ZP.271.10.2020

Wyjaśnienie treści SIWZ

Zamawiający Gmina Lipno, w związku ze złożonymi zapytaniem w przetargu pn.: „Budowa hali sportowej przy Szkole Podstawowej w Wilkowicach” działając w trybie art. 38 ust 1 ustawy z dnia 29 stycznia 2004 r. Prawo zamówień publicznych (Dz. U. z 2019 r. poz. 1843 z późn. zm.), udziela odpowiedzi na złożone zapytania:

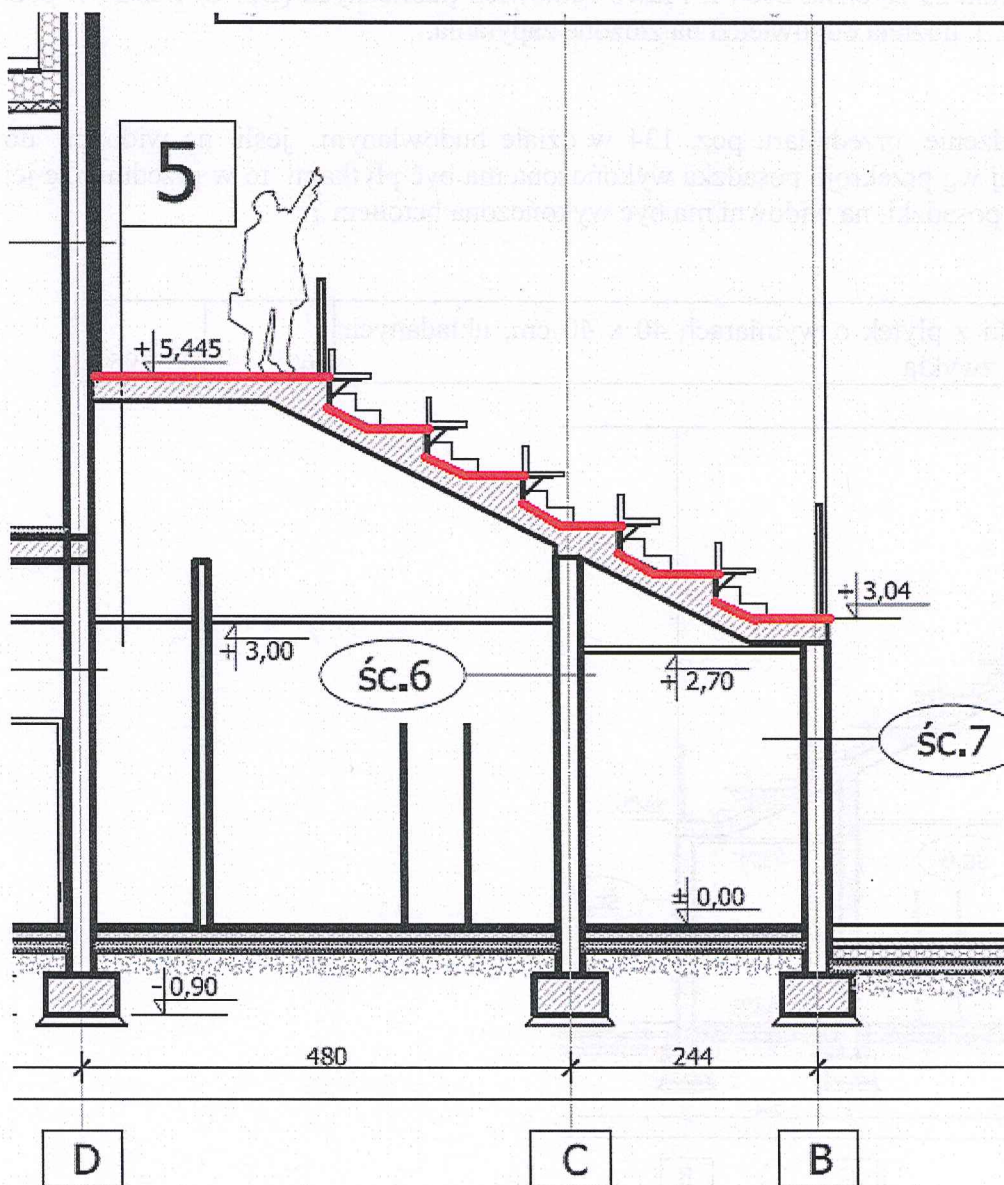
Proszę o sprawdzenie przedmiaru poz. 134 w dziale budowlanym, jeśli na widowni do balustrady górnej wg przekroju posadzka wykończona ma być płytkami to w przedmiarze jej brakuje. Reszta posadzki na widowni ma być wykończona betonem ?

posadzka gres - 1 cm
płyta żelbetowa - 22 cm
pustka powletrzna
sufit podwieszony

Pozycja 134 w dziale budowlanym dotyczy posadzki w pozostałych pomieszczeniach. Pozycja ta nie dotyczy posadzki widowni. Posadzka widowni ujęta została w pozycji 136. Zamawiający poniżej przedstawia schemat ułożenia płytek części widowni (płytki na schodach ułożone na stopniach i podstopniach). W pozycji 136 winno być 296,96 m² płytek o wymiarach 40x40, układanych metodą zwykłą.

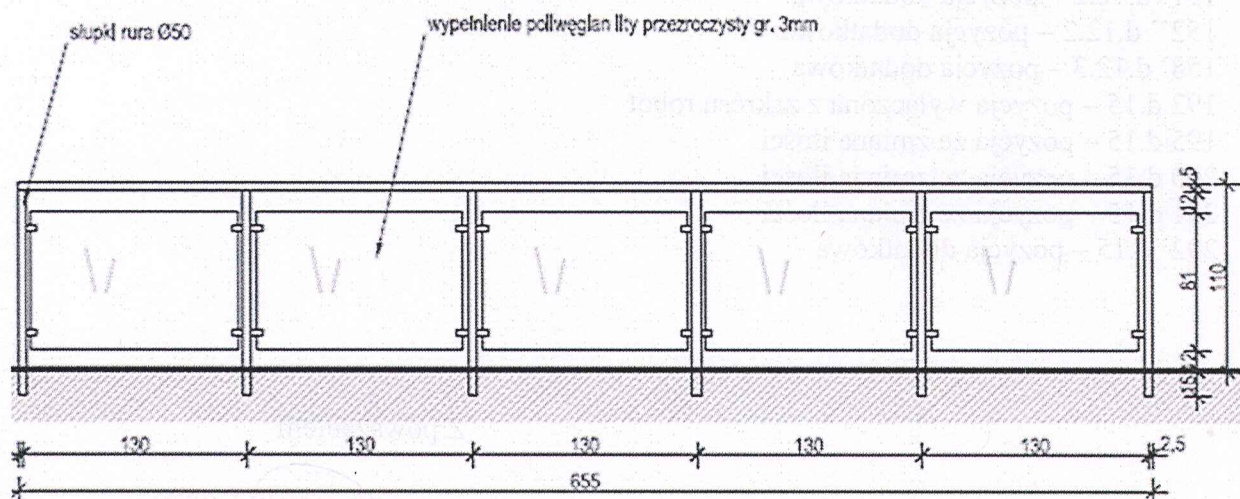
Z dokumentacji badań geologicznych wynika, że w gruncie są nasypy niebudowlane o grubości 80cm, przedmiar zakłada o wiele mniej podkładu z ubitych materiałów niż wynika to z obliczeń.

Grunt niebudowlane należy wymienić, prace związane z wymianą gruntów ujęte zostały w dziale 1 kosztorysu budowlanego. Podkład z ubitych materiałów sypkich został ujęty w pozycji 3 d .1 i 4 d.1. W pozycji 108 d.10.1 uwzględniono także 30 cm podsypki piaskowej pod posadzkę.
